Protocollo n.2471 del X Dipartimento

Nota Tecnica n.13 del Comitato CIVES

XX Drink Pub:

Un altro caso di difesa tecnica della popolazione

Grafico "A"

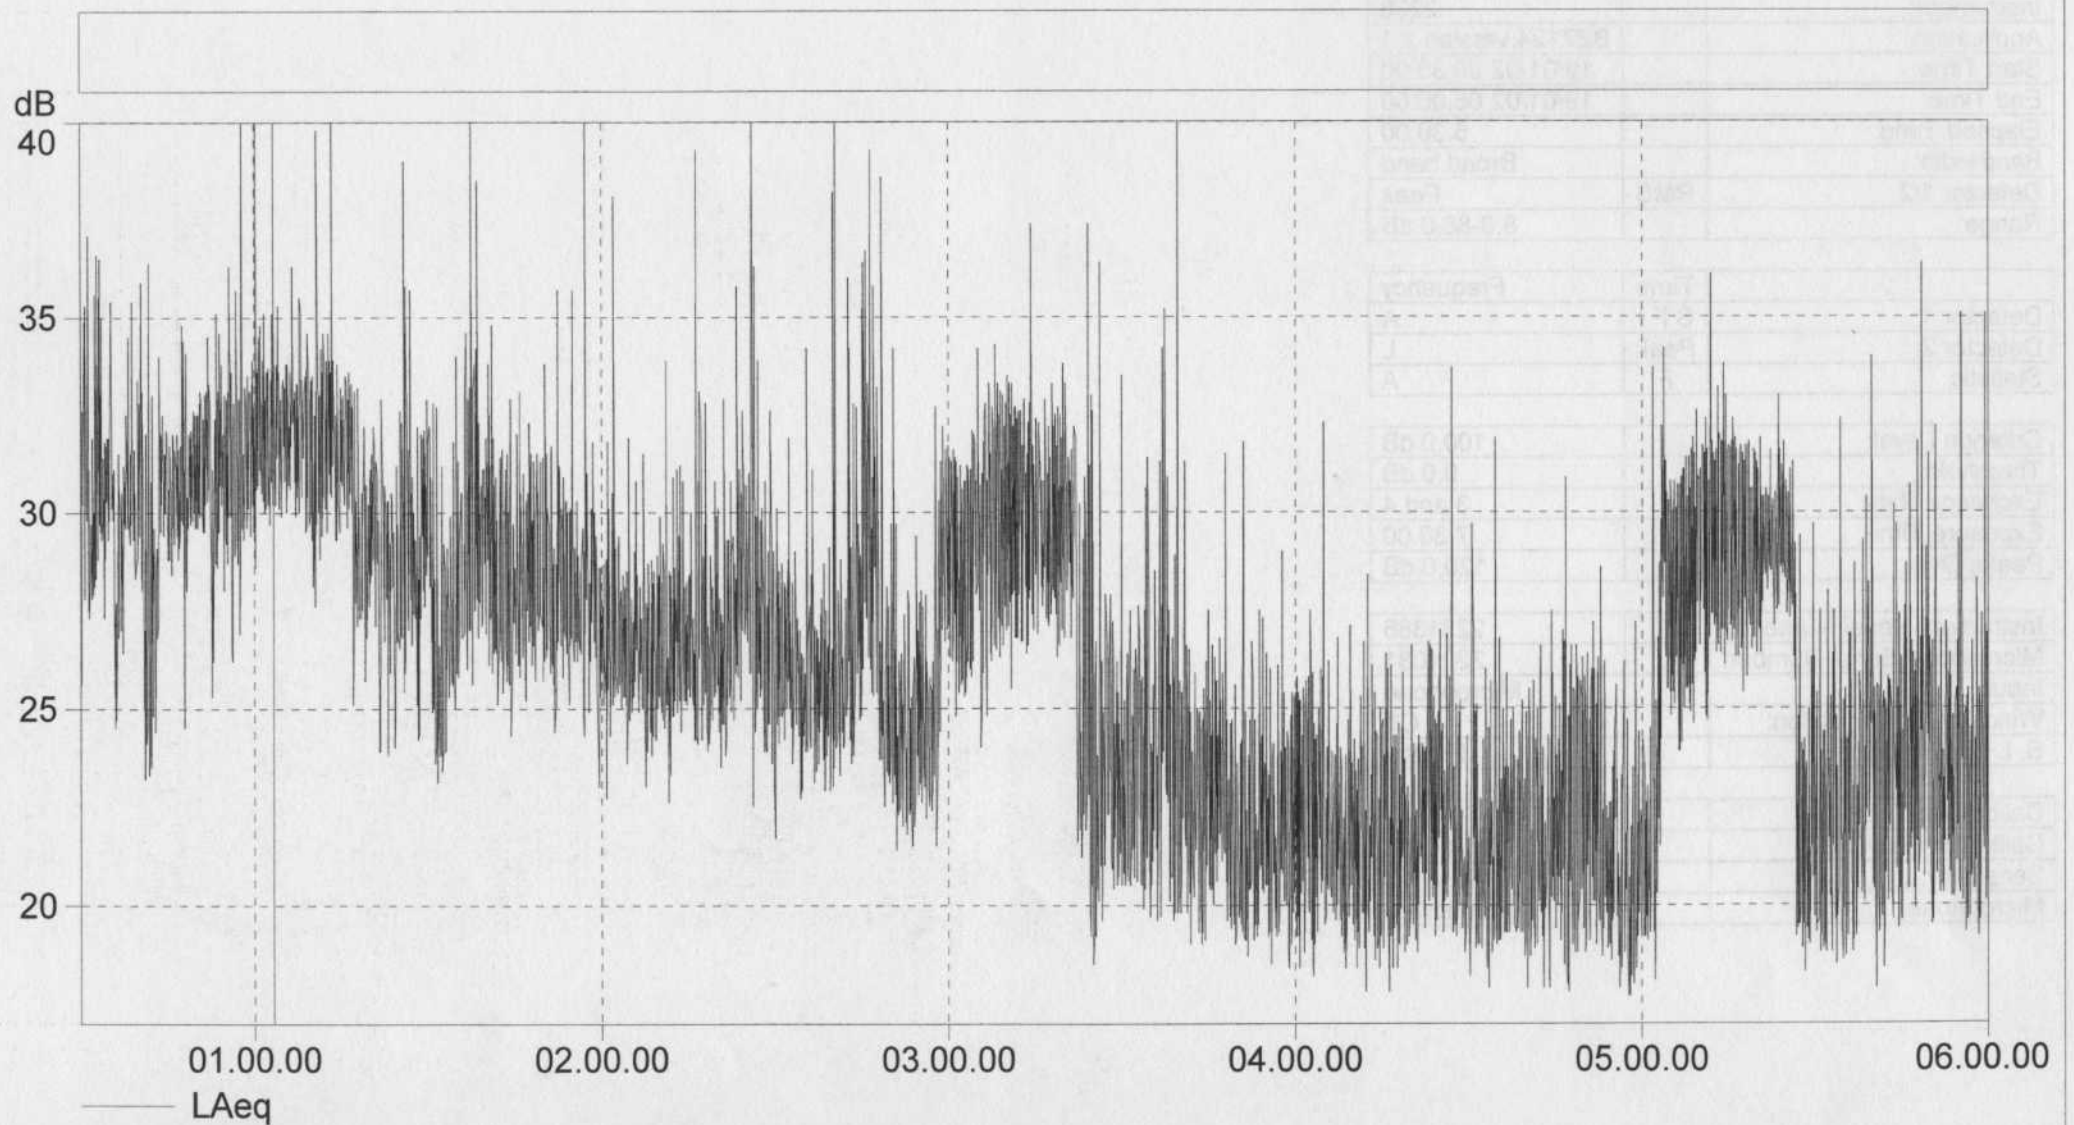
Il **Grafico “A”** mostra l'andamento dei campionamenti di Livello Equivalente con pesatura “A” effettuati il **19-1-2002** presso l'abitazione **Yy**, sovrastante il Xx Drink Pub, nella camera da letto ed a finestre chiuse. Sono evidenti livelli di immissione (**Rumore Ambientale**) spesso superiori a **30 dB”A” Leq**, a fronte di periodi di **Rumore Residuo** (tra le 4 e le 5 a.m.) dell'ordine di poco più di **22 dB”A”**. Da notare le anomale immissioni dopo le ore 3 e le ore 5.

)- **Grafico "B"**

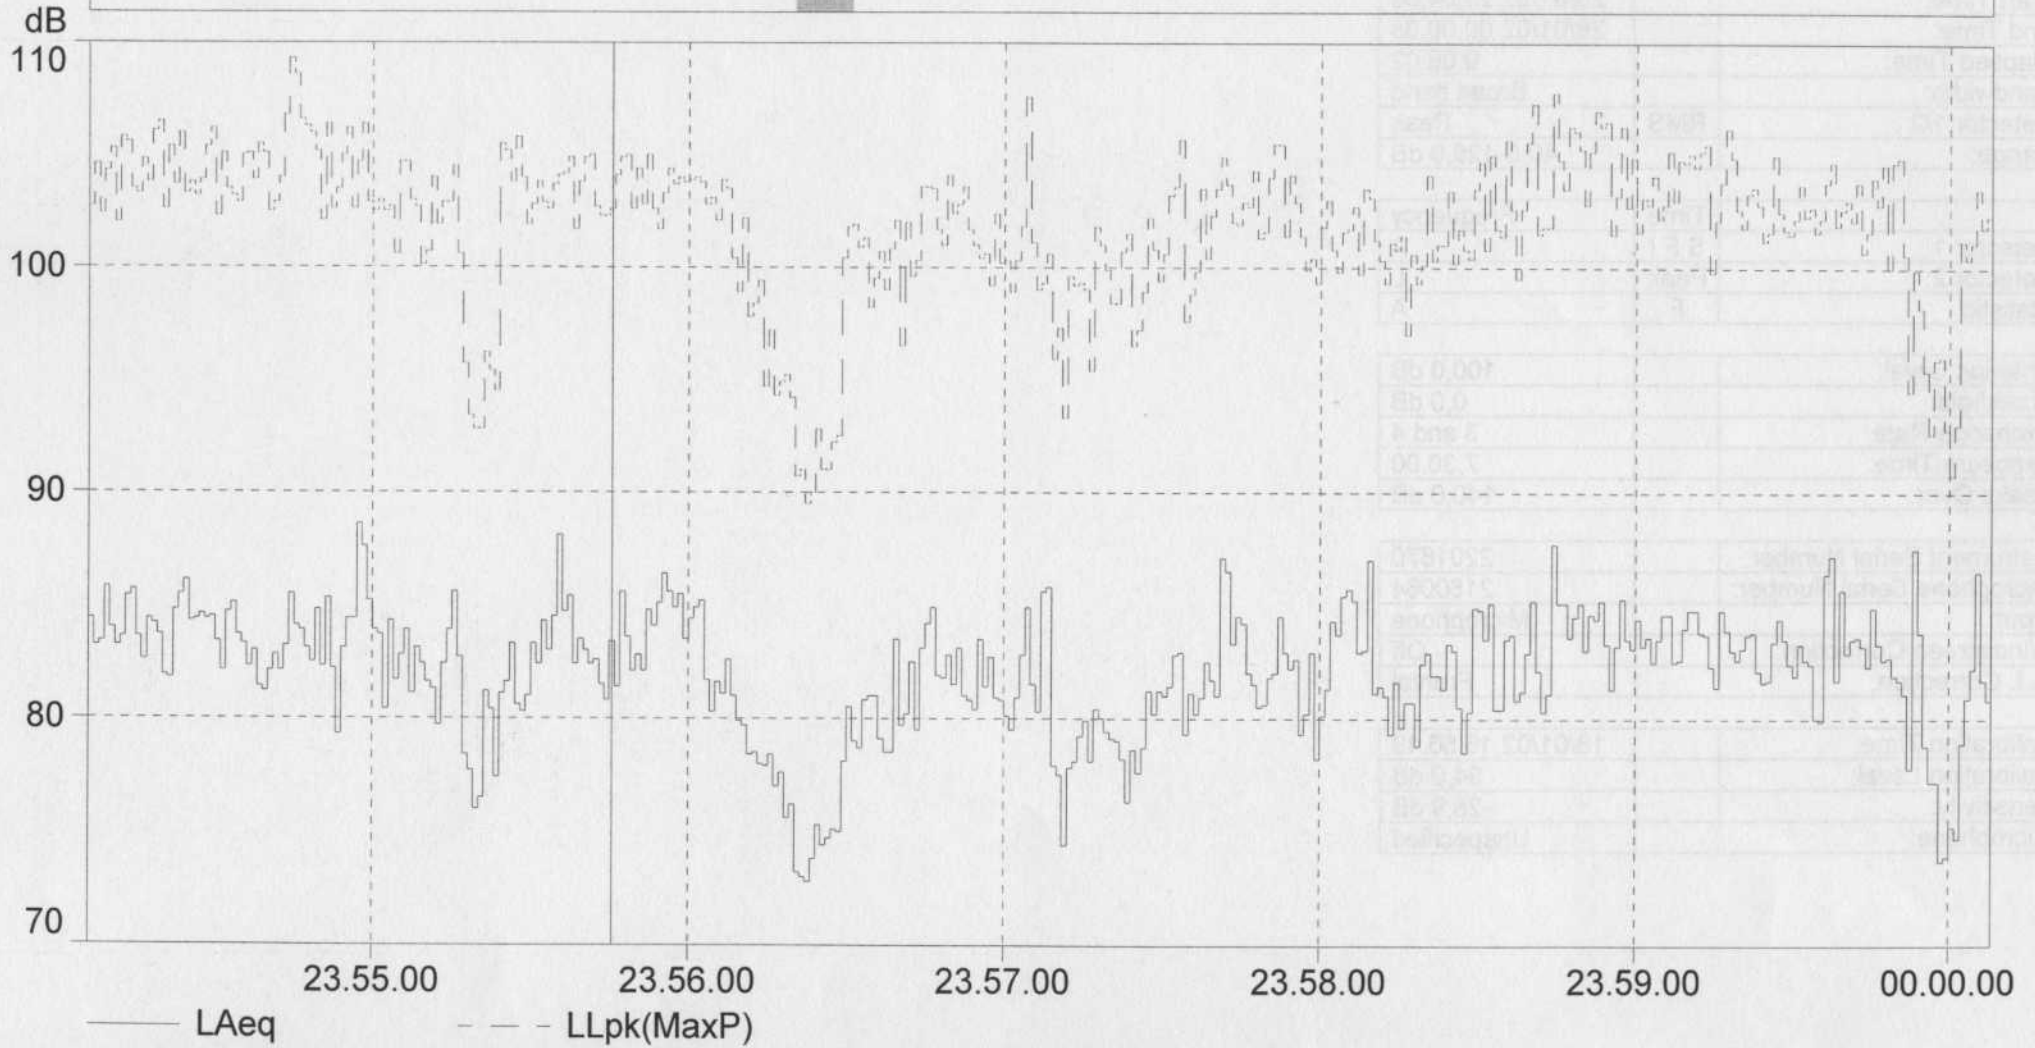
Il **Grafico “B”** mostra l'andamento dei campionamenti di Livello Equivalente con pesatura “A” effettuati il **25-1-2002** presso il Xx Drink Pub, in occasione della verifica in contraddittorio dei livelli di immissione presso la sovrastante abitazione. L'impianto audio era operato al livello cui corrispondeva l'entrata in distorsione dell'amplificatore.

La curva inferiore (solida) mostra il Livello Equivalente con pesatura “A” ad intervalli di un secondo: in media **83 dB”A” Leq**, durante l'intero periodo di misura.

La curva superiore (tratteggiata) mostra il Livello di Picco Lineare corrispondente, secondo per secondo: **i 103 dB** intorno ai quali oscilla questa curva sono la riprova della correttezza delle assunzioni prima formulate.
